改善箇所説明図

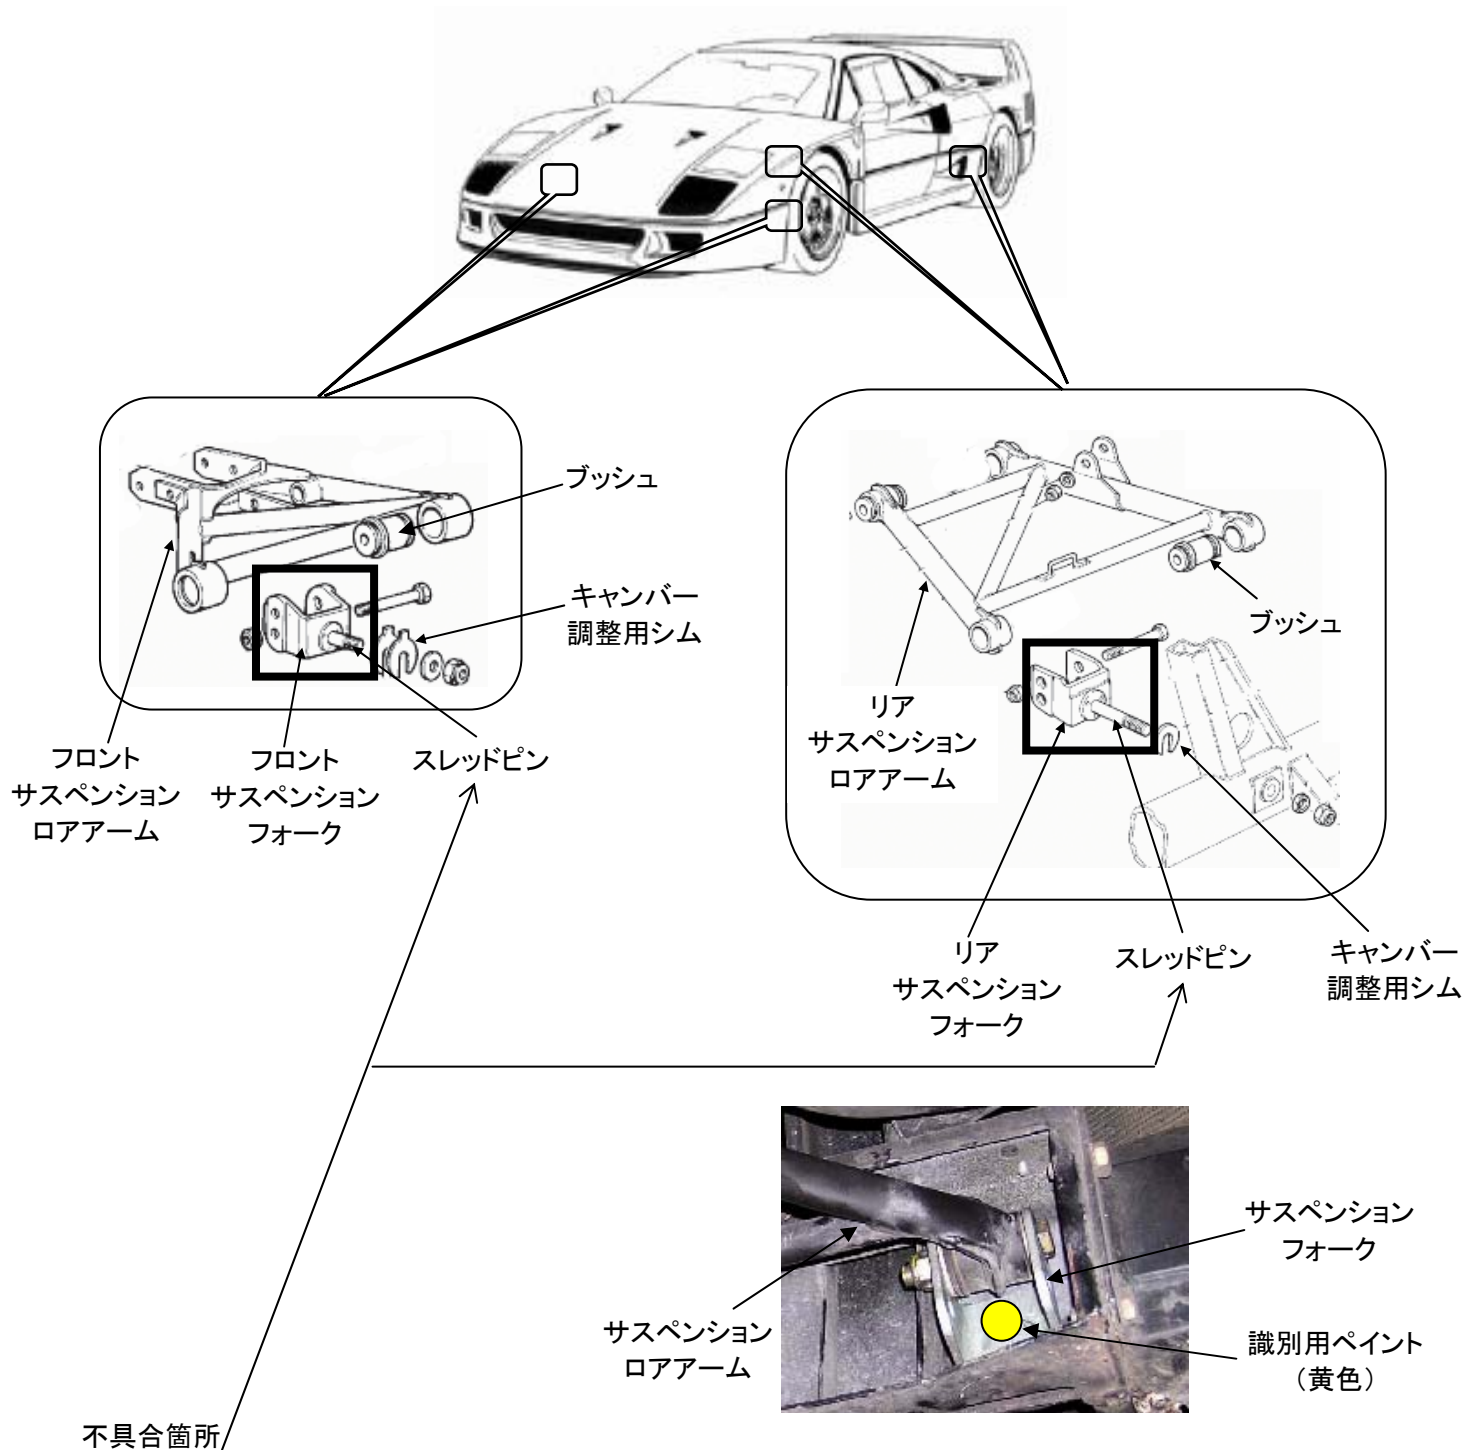
サスペンションフォーク固定用スレッドピンの強度が不足しているため、市場において、キャンバー調整用シムの誤った取付け、又は、ロアアームのブッシュが改造された場合、当該ピンへの負荷が増加し、破損することがある。そのため、最悪の場合、走行安定性が損なわれるおそれがある

全車両、サスペンションフォークを対策品に交換する。

識別：作業済みの車両については、識別用に黄色のペイントを、交換したサスペンションフォークに塗布する。
